発電用原子力設備規格 溶接規格(2020年版) JSME S NB1-2020

第4回技術評価に関する検討チーム会合における
日本機械学会への説明依頼事項に対する回答

2023年10月2日

(一社)日本機械学会 発電用設備規格委員会
原子力専門委員会 溶接分科会

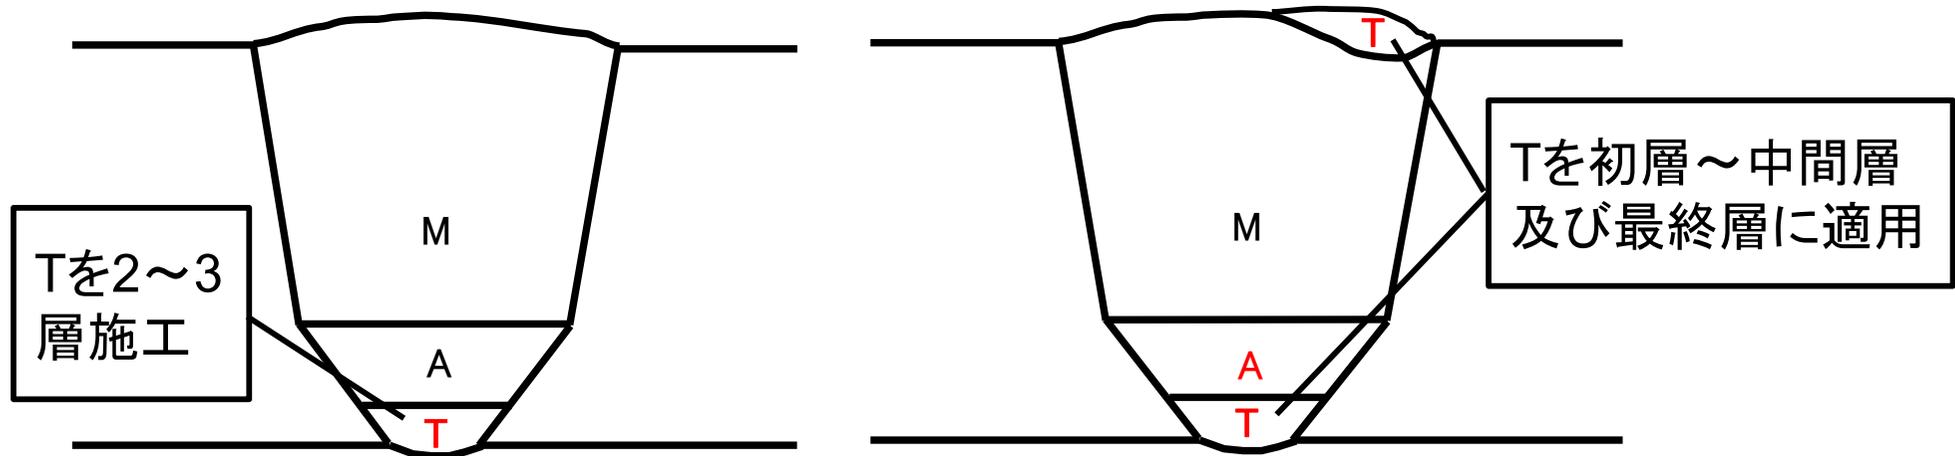
(b)「WP-310 溶接方法」に、「2つ以上の溶接方法の組合せとなる溶接において、既に確認されている溶接施工法を組み合わせる溶接を行う場合は、組合せの溶接施工法確認試験を省略してもよい」と規定されました。次の1)及び2)の場合、どのように適用するのか説明して下さい。

1)「組み合わせ施工法の場合、初層限定の溶接方法を除き、順番を問わない」との説明がありましたが、例えばT(ティグ溶接)の施工法における初層限定の施工法と組み合わせ施工法とはどのように識別をするのか。

- 「組合せ施工法の場合、初層限定の溶接方法を除き、順番を問わない」とは、たとえばT+A+Mの場合、次のようにT、A及びMの組合せを満足しておれば、それらの施工順を問わないという意味である。(溶接規格では溶接方法の施工順は規定していない。)

上図の例では、1層目から2~3層目まで施工したティグ溶接を多層溶接と見なしてTとなるが、これを初層溶接 T_F と見なした場合、2012年版溶接規格では左図は $T_F + A + M$ 、右図は $T_F + A + M + T_B$ となる。2020年版では、組合せ施工法はT+A+Mに統一される。

- 2020年版では、組合せ施工法における初層限定の溶接方法 T_F 、 T_{FB} は、いずれも T と表示するが、計画書(溶接部詳細一覧表)において施工順、層数などを明記して区別する。
- 溶接施工法から溶接士技能に係る区分はなくなるが、その他の確認項目に変更はなく、 T_B (裏面ガス保護なし)を T_F (裏面ガス保護あり)として用いることはできない。
- 単独の施工法を組み合わせる場合は、施工順を明記し、初層溶接に必要な溶接士技能を明確にする。(保有する溶接士が全て裏波形成の技能を有している場合は不要である。)
- 組合せ施工法と単独の施工法の組合せの区別は、施工法番号が単一か複数かによって判別可能である。

スラグ巻込みの最大許容寸法

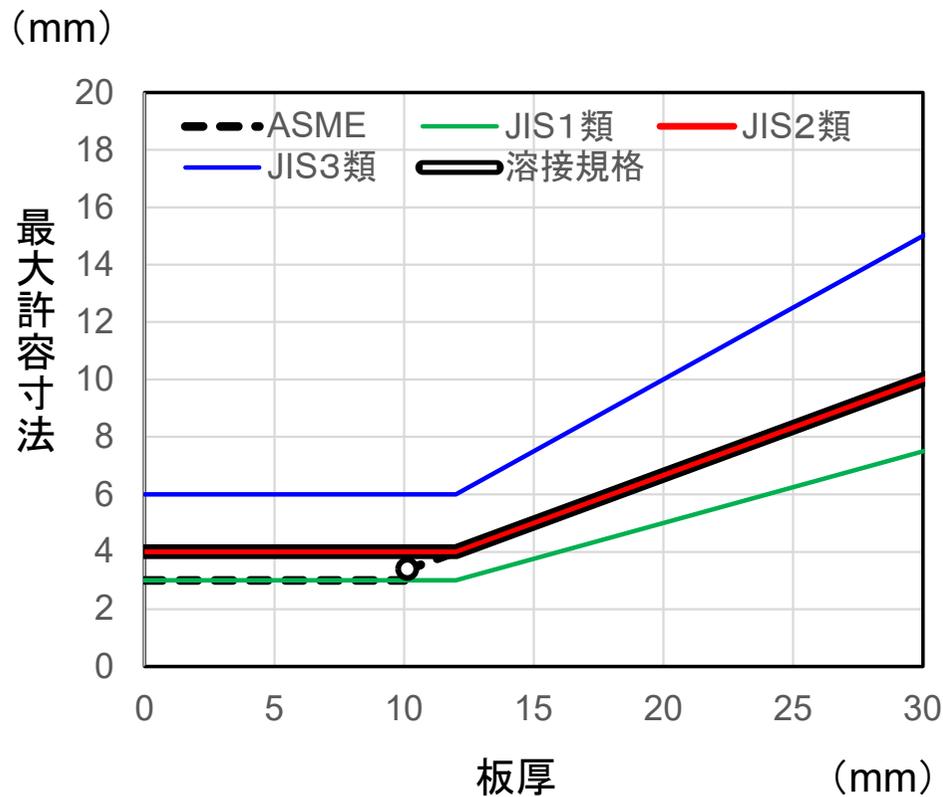
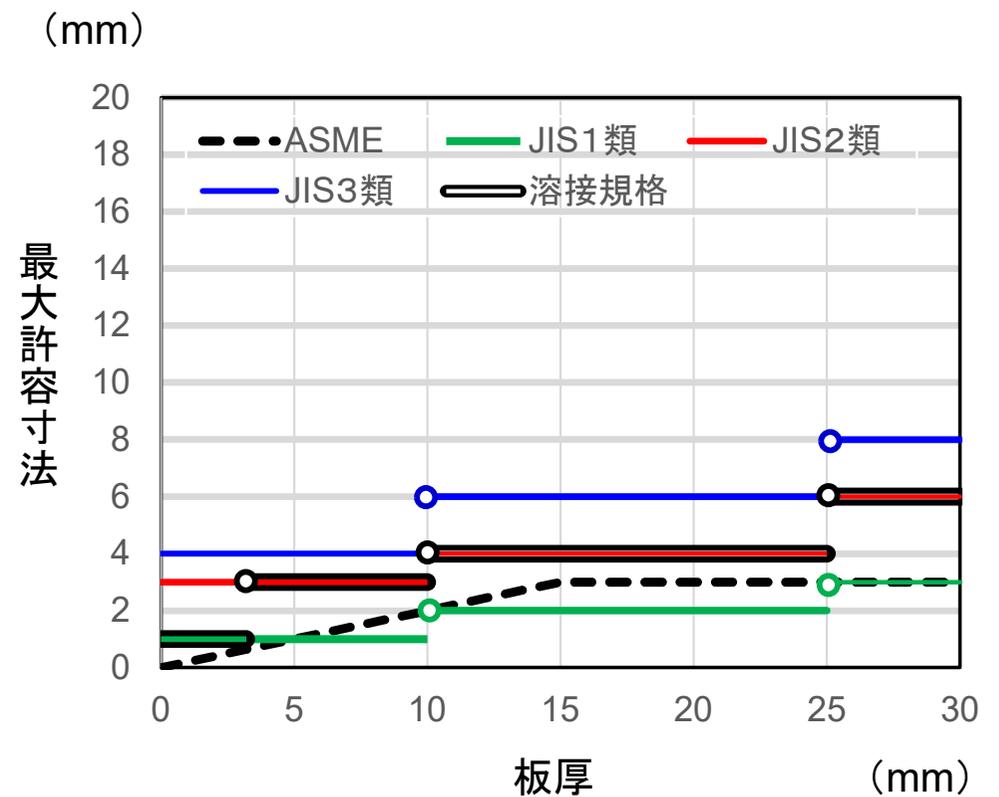
(c)「表WQ-554-1 放射線透過試験」において判定基準は、JIS Z 3104 , JIS Z 3105 及びJIS Z 3107 の附属書4 の第1種及び第4種のきずは、2類以上を合格としています。2類以上で合格してよいとした技術的根拠を示して下さい。

ASME Sec. IX QW-191.1.2.2 下記の限界を超える欠陥を示した場合: 不合格		溶接規格の判定基準 表 WQ-554-1	比較
円形指示	(1)円形指示の最大許容寸法は、材厚の20%又は1/8in.(3mm)のいずれか小さい方の寸法とする。	(1)第1種及び第4種のきずは、2類以上を合格とする。 ただし、板厚3.2mm以下は1類を合格とする。	JISでは、きずの寸法だけでなく、試験視野内のきず点数の総和で評価するため基準が異なる。 試験視野内にきずが1個として比較するとASMEと溶接規格では差がある。(57ページ右図)
	(2)材厚1/8in.(3mm)未満の材料の溶接部の場合 許容できる円形指示の最大数は、溶接長さ6in.(150mm)の間に12個以下。 6in. 未満の長さの溶接部については、円形指示の許容数は比例させて少ない数にする。		溶接規格では厚さ3mm未満の試験材は規定していないことから本項は比較対象外。
	(3)材厚1/8in.(3mm)以上の材料の溶接部の場合 図 QW-191.1.2.2(b)(4) は、クラスター状になっているもの、大小混じり合っているもの、不規則に分散している形状のものについて、最大許容できる円形指示を典型的に示したものである。最大直径が1/32 (0.8mm)未満の円形指示は、合否試験には考慮しない。		JISにはASMEのような図はなく、試験視野のきず点数の総和で評価する。 ASMEの図をJISに従い試験視野を10×10mmとして評価すると、3類又は4類となる。 溶接規格では板厚3.2mm以下は1類を、3.2mm超えは1類、2類を合格とした。

JISでは、きずの寸法だけでなく、試験視野内のきず点数の総和で評価する。試験視野内にきずが1個としてASMEと比較した。

解説図 表 N-X090-2-1 局部熱処理における加熱範囲

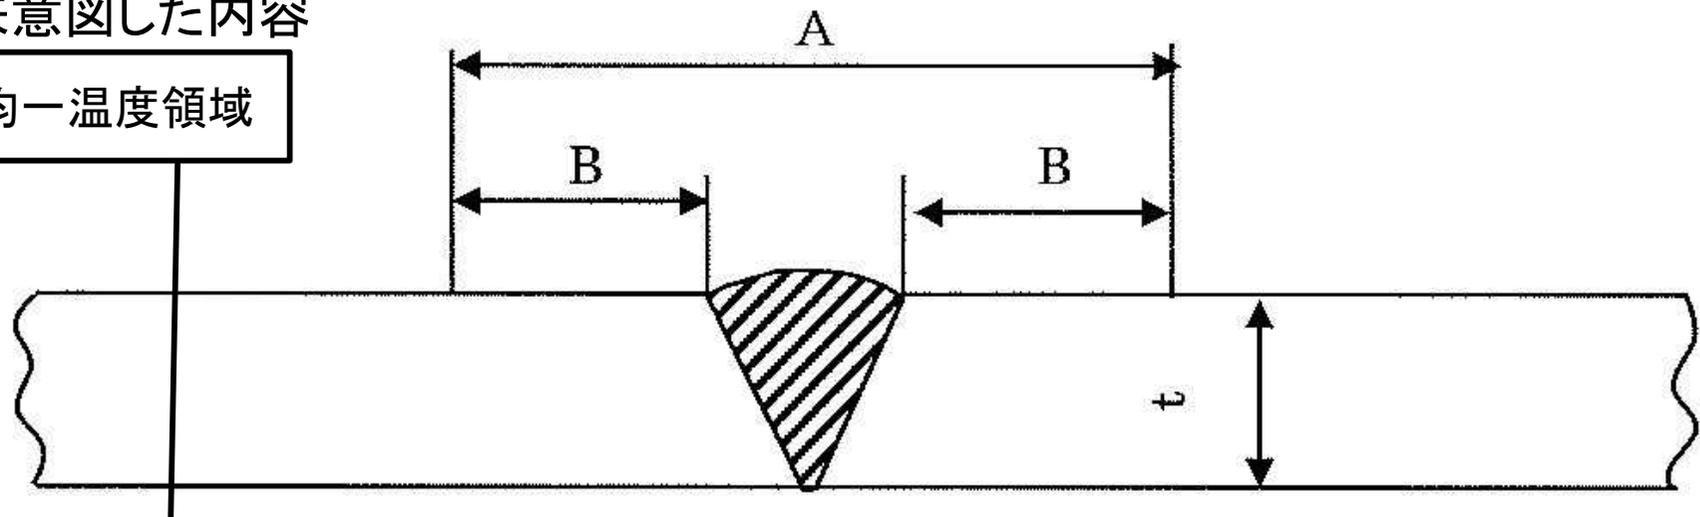
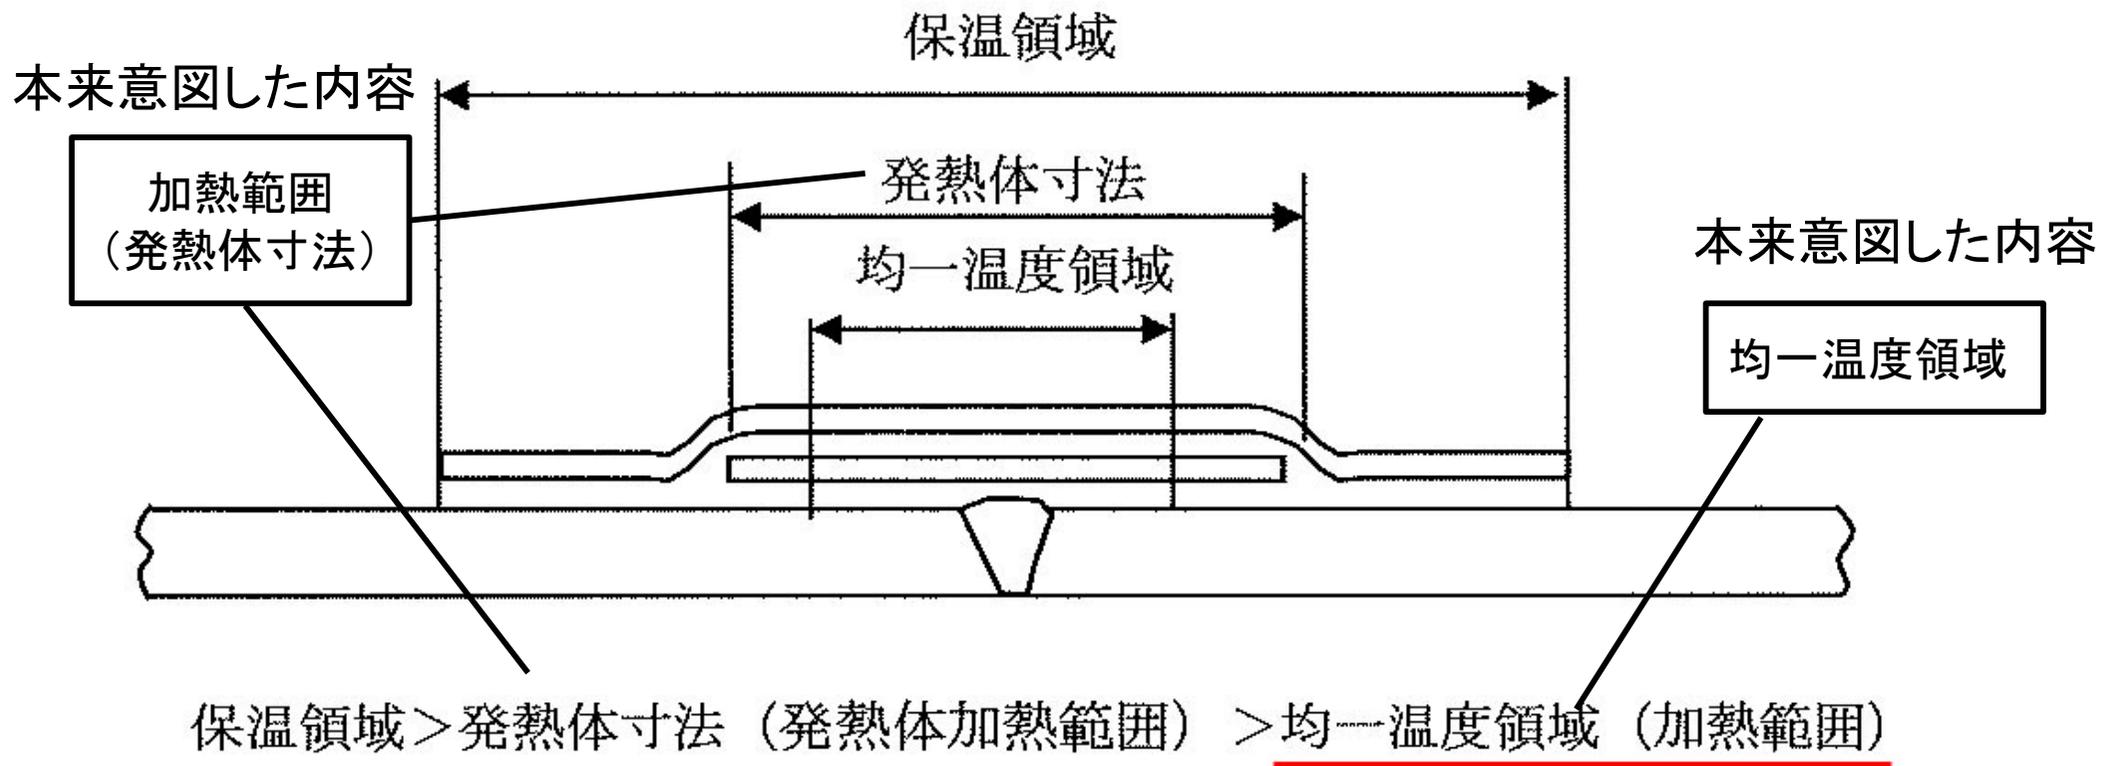
(b) 局部加熱により溶接後熱処理を行う場合の範囲について、2012年版の方法で溶接残留応力が低減されている技術的根拠を示して下さい。

○2012年版(2013年追補を含む。)の技術評価においては、局部溶接後熱処理の加熱範囲の変更に伴う残留応力低減について、技術的根拠の説明を求めたところ、文献[3]が提示されました。しかし、同文献からは、2007年版に規定されている加熱幅と、2012年版に規定されている加熱幅とでは残留応力に有意な違いがあり、この違いによる影響がないことを評価できませんでした。

- 2012年版以降、ASMEを参考にした「Soak Band: 均一温度領域」を規定しており、それ以前の年版の「Heated Band: 加熱幅(溶接規格は「加熱範囲」)と意味が異なる。
- 2012年版の解説は、当時の産業界の混乱を反映し、「均一温度領域」と「加熱範囲」を混同した不適切な表現になっていた。(詳細については、次ページ参照)。
- この表現により、「**加熱幅＝均一温度領域**」という誤解を生み、誤解されたまま技術評価書が作成されてしまった。
(参考)「加熱幅」は、2007年版の解説図表-5.2において、「加熱範囲」の同義語として使用されていた。

局部熱処理における加熱範囲は、溶接熱影響部の硬化域及び溶接部・溶接部近傍母材部の溶接残留応力が高い領域を含み十分な熱処理の効果を期待するため、解説図表 N-X090-2-1 および解説図 表 N-X090-2-2 に示す例のような加熱範囲(均一温度領域) および保温範囲を考慮する必要がある。

A : 加熱範囲 (均一温度領域)

B : 母材の厚さ (t) または 50mm のいずれか小さい値以上 (溶接金属止端部からの寸法)
